বিষয় : খুলনা জোনের অধীন যশোর সড়ক বিভাগের আওতাধীন “যশোর-খুলনা জাতীয় মহাসড়কের যশোর অংশ (পালবাড়ী হতে রাজঘাট অংশ) যথাযথমানে উন্নীতকরণ” শীর্ষক প্রকল্পের চলমান উন্নয়ন কাজ পরিদর্শন পূর্বক প্রতিবেদন দাখিল প্রসঙ্গে।

## পরিদর্শন প্রতিবেদন।

বিষয় : খুলনা জ্বোনের অধীন যশোর সড়ক বিভাগের আওতাধীন “যশোর-খুলনা জাতীয় মহাসড়কের যশোর অংশ (পালবাড়ী হতে রাজঘাট অংশ) যথাযথমানে উন্নীতকরণ” শীর্ষক প্রকল্পের চলমান উন্নয়ন কাজ পরিদর্শন পূর্বক প্রতিবেদন দাখিল প্রসঙ্গে।

### MAJOR-MINOR T JUNCTION (TYPE DESIGN)

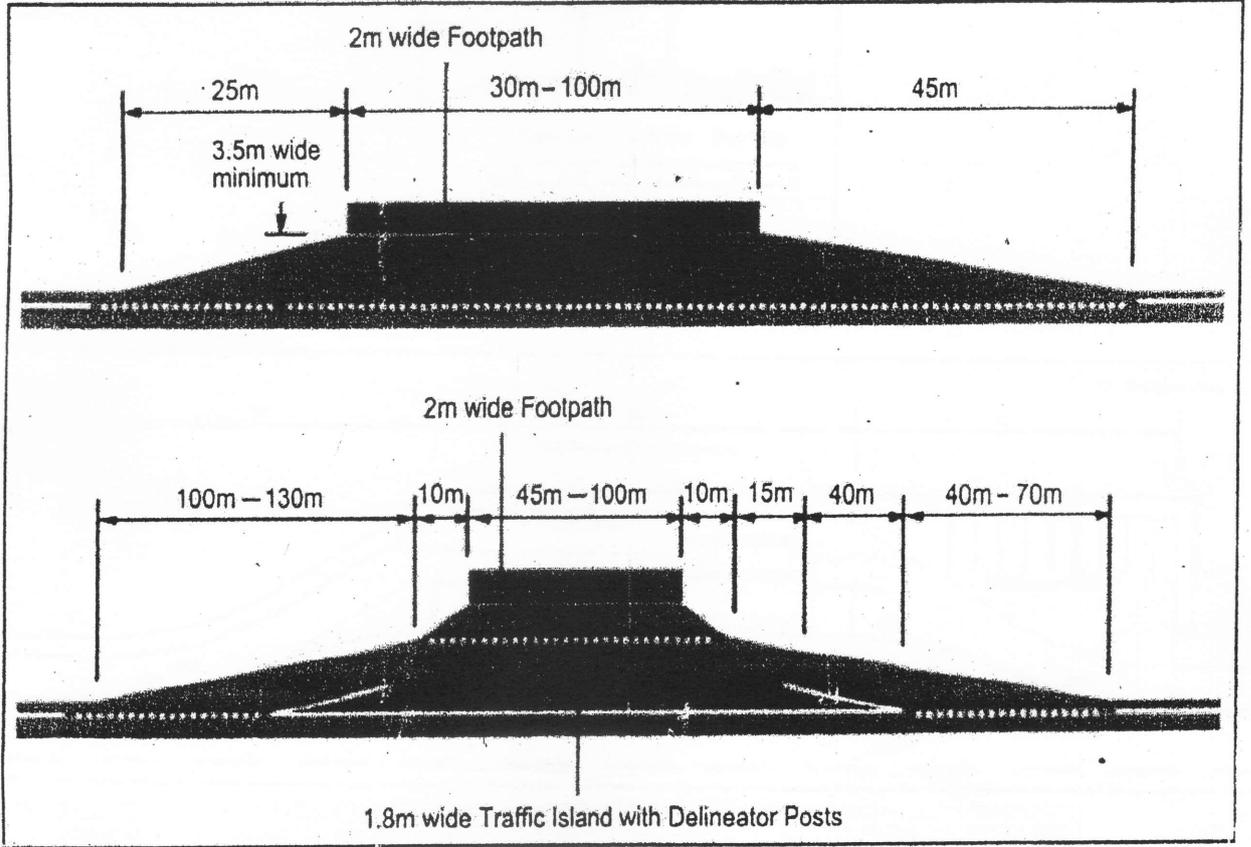
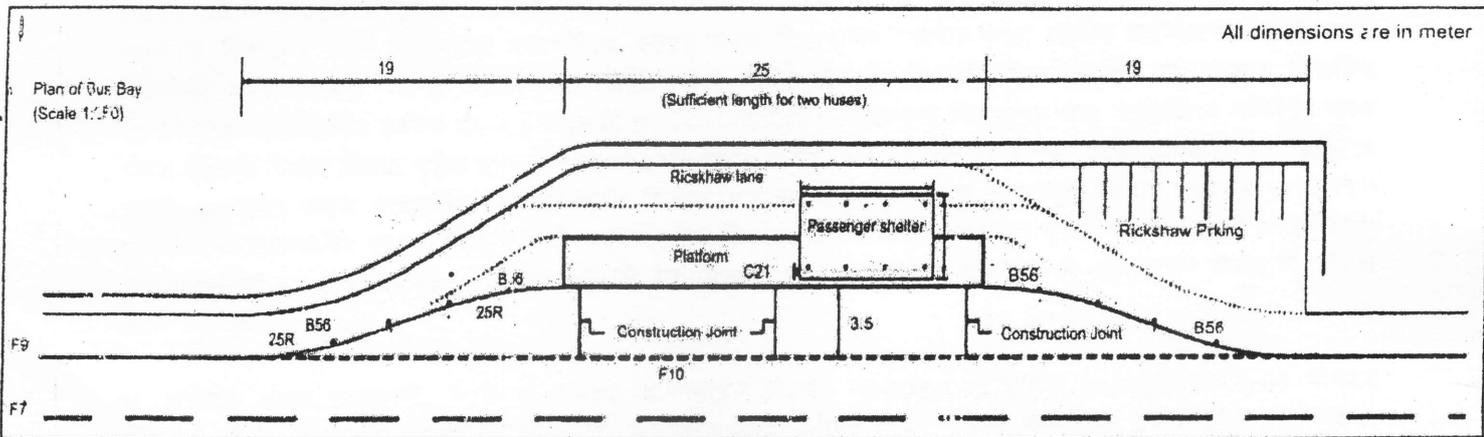
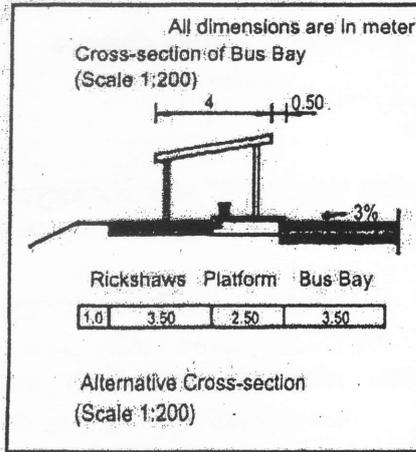
১৬২+৮০০	বর্ণিত স্থানে অন্যসংস্থা (এলজিইডি) কর্তৃক নির্মিত একটি পার্শ্ব সড়ক মূল সড়কে Y আকারে মিলিত হওয়ায়, ঝুঁকিমুক্ত করার প্রয়োজনে জংশনটি T আকারে উন্নয়ন করতে হবে।
১৬৩+৭৫০	বর্ণিত স্থানে বিদ্যমান পার্শ্ব সড়কটিও মূলসড়কের সাথে সংযুক্ত টাইপ ডিজাইন অনুযায়ী বাস্তবায়ন করতে হবে।
১৬৫+৩০০	বর্ণিত স্থানে দুটি পার্শ্ব সড়ক একই সমতলে রয়েছে বিধায় যাত্রী পরিবহনের প্রয়োজনে বাস থামার জন্য

শুধুমাত্র বাস-বে নির্মাণ করা প্রয়োজন।
১৬৬+০৪০	বর্ণিত স্থানে অন্য সংস্থা (এলজিইডি) এর পার্শ্ব সড়কটি একটি ব্যস্ততম সড়ক বিধায় মূল সড়কের সাথে টাইপ ডিজাইন অনুযায়ী সংযোগ প্রদান করতে হবে।
১৬৮+৬৪০	বর্ণিত স্থানে পার্শ্ব সড়কটি দু'টি জাতীয় মহাসড়ক-কে সংযুক্ত করেছে তবে মূল সড়কে Y আকারে মিলিত হওয়ায় তা নিরাপদ করতে T আকারে টাইপ ডিজাইন অনুযায়ী সংযোগ প্রদান করতে হবে। তাছাড়া যাত্রী পরিবহনের সুবিধার্থে একটি বাস-বে প্রদান করা প্রয়োজন।
১৭১+৫৯৫	বর্ণিত স্থানে একটি পার্শ্ব সড়ক রয়েছে যা পূর্বে সওজ এর থাকলেও বর্তমানে এলজিইডি এর তত্ত্বাবধানে রয়েছে। উক্ত ব্যস্ততম পার্শ্ব সড়কটির প্রবেশমুখে একটি রেল ক্রসিং রয়েছে, যা সড়ক নিরাপত্তার স্বার্থে গতি নিয়ন্ত্রক স্থাপন এবং প্রয়োজনীয় ডিজাইন করে নিরাপদ করতে হবে। বর্ণিত স্থানে বাস-বে প্রদান করাও প্রয়োজন।
১৭৩+৭০৭	বর্ণিত স্থানে অন্য সংস্থা (এলজিইডি) এর একটি পার্শ্ব সড়ক রয়েছে, যার প্রবেশমুখে একটি রেল ক্রসিং রয়েছে। ফলে গতি নিয়ন্ত্রক স্থাপন এবং প্রয়োজনে ডিজাইন করে সংযোগ প্রদান করা প্রয়োজন। তাছাড়া পার্শ্ব সড়কটি ব্যস্ততম সড়ক হওয়ায় বাস-বে নির্মাণ করা প্রয়োজন।

1. Merging lane or Deceleration lane maximum vertical gradient is 5%
2. Appropriate Traffic Sign and Making needs to be installed as per Traffic Sign Manual of BRTA
